Stadt Wuppertal - 101.12 - 42269 Wuppertal

Planfeststellungsverfahren für die Erweiterung der Halde Oetelshofenhier: Stellungnahme der Stadt WuppertalBezug: Ihr Schreiben Az. 52.05-HO-Z-128 vom 17.04.2019

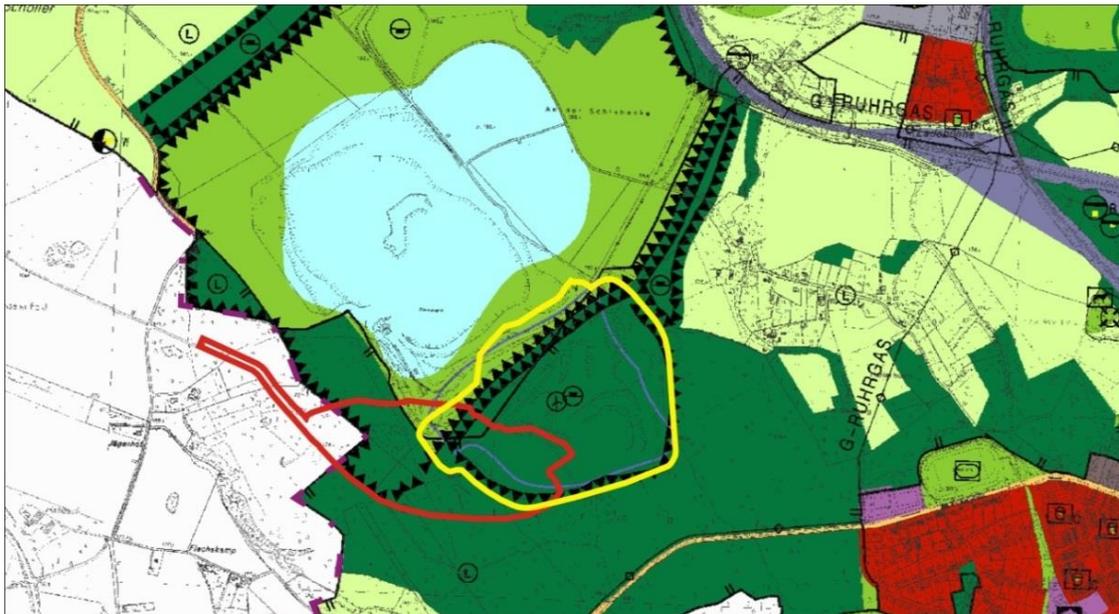
Eine Darstellung als wahlfreie „Fläche für Aufschüttungen und Abgrabungen“ sieht der FNP der Stadt Wuppertal nicht vor. Vielmehr wird bei den Darstellungen im FNP unterschieden in „Flächen für Aufschüttungen“ und „Flächen für Abgrabungen“. Im nachfolgenden Kartenausschnitt sind im FNP 2005 zur Veranschaulichung die Abgrenzung der planfestgestellten Halde (gelbe Linie) und die Abgrenzung der geplanten Haldenerweiterung (rote Linie) eingetragen:

Die planfestgestellte Halde befindet sich im östlichen Teil innerhalb der Darstellung einer Fläche für Aufschüttungen. Der Teil der geplanten Halde, der über die planfestgestellte Haldengrundfläche hinausgeht, ist im FNP jedoch als Fläche für Abgrabungen dargestellt oder geht sogar über die dargestellten Bereiche für den Kalkabbau hinaus.

Der Antrag für die Haldenerweiterung enthält im Abschnitt über den Regionalplan Düsseldorf (s. Seite 8/9) die Erklärung, dass die für eine Abgrabung sowohl im FNP als auch im RPD dargestellte Fläche für einen zukünftigen Abbau nicht genutzt werden kann, weil Erkundungsmaßnahmen in der Grube Osterholz ergeben haben, dass dieser Bereich nicht höffig ist. Diese Begründung kann auch für die Abweichung von der Darstellung im Flächennutzungsplan herangezogen werden.

Die Darstellung von Wald bezieht sich im FNP nicht ausschließlich auf die „heutige Nutzung“, sondern gibt die beabsichtigte städtebauliche Entwicklung vor. Der überwiegende Teil der geplanten Halde soll nach Abschluss der Aufschüttung wieder aufgeforstet werden. Lediglich die beiden oberen Bermen und das obere Tableau des Tafelberges sollen analog zur bisherigen Planfeststellung für die Halde Oetelshofen als Ruderal- und Hochstaudenflur ausgebildet werden. Die Darstellung der Nachfolgenutzung nach Beendigung der Abbautätigkeit steht nach dem Erläuterungsbericht zum FNP explizit unter dem Vorbehalt einer detaillierten Festlegung im Planfeststellungsverfahren. Der beschriebene Verzicht auf die Aufforstung im oberen Bereich der geplanten Halde ist aufgrund der untergeordneten Größe und seiner besonderen Zielsetzung als Detaillierung der Darstellungen im FNP zu werten.

Die geplante Haldenerweiterung ist gemäß § 35 (1) Nr. 4 BauGB im Außenbereich zulässig, wenn öffentliche Belange nicht entgegenstehen und die ausreichende Erschließung gesichert ist. Da die Antragstellerin auf die Abgrabung im Bereich der im Flächennutzungsplan dargestellten Grubenerweiterung verzichtet, ist die Darstellung dieses Abgrabungsbereichs im Flächennutzungsplan obsolet. Die Darstellung als Wald soll durch entsprechende Aufforstungsmaßnahmen im Anschluss an die Aufschüttung umgesetzt werden. Deshalb stehen die Darstellungen des Flächennutzungsplanes

⇒ Die Darstellungen im FNP 2005 stehen dem geplanten Vorhaben nicht entgegen.
